**AVIS RELATIF À LA PROTECTION
CONTRE LES EVENTUELS EFFETS NOCIFS ET NUISANCES
PROVOQUÉS PAR LES RAYONNEMENTS NON IONISANTS
GÉNÉRÉS PAR DES ANTENNES ÉMETTRICES STATIONNAIRES**

Commune : VIELSALM - Exploitant : CITYMESH

Référence exploitant : LX06343_A

Rapport n° 3634 / 2024

Figure 1 : Vue en plan des lieux de séjour et des points de contrôle

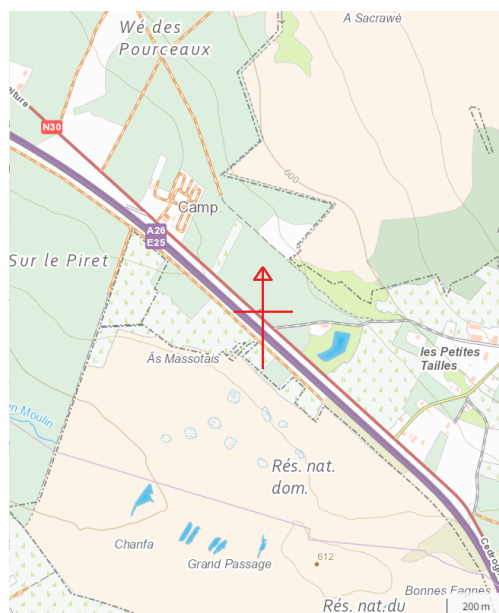
N° point de contrôle	LS	Atténuation (dB)	Indice d'exposition relatif à la limite par installation IE_i
Aucun lieu de séjour ne se trouve dans la zone où la limite d'immission pourrait être atteinte

En ce qui concerne les antennes de l'installation mentionnées dans le tableau 1, la distance maximale à laquelle la limite pourrait être atteinte, à l'extérieur, est égale à 106,1 m. S'il n'y a pas de LS à une distance inférieure, les antennes respectent forcément la limite d'immission.

Dans le cas des LS situés à l'intérieur des bâtiments, une atténuation d'obstacle est prise en compte et il en résulte que la distance maximale à laquelle la limite pourrait être atteinte se réduit à 75,1 m.
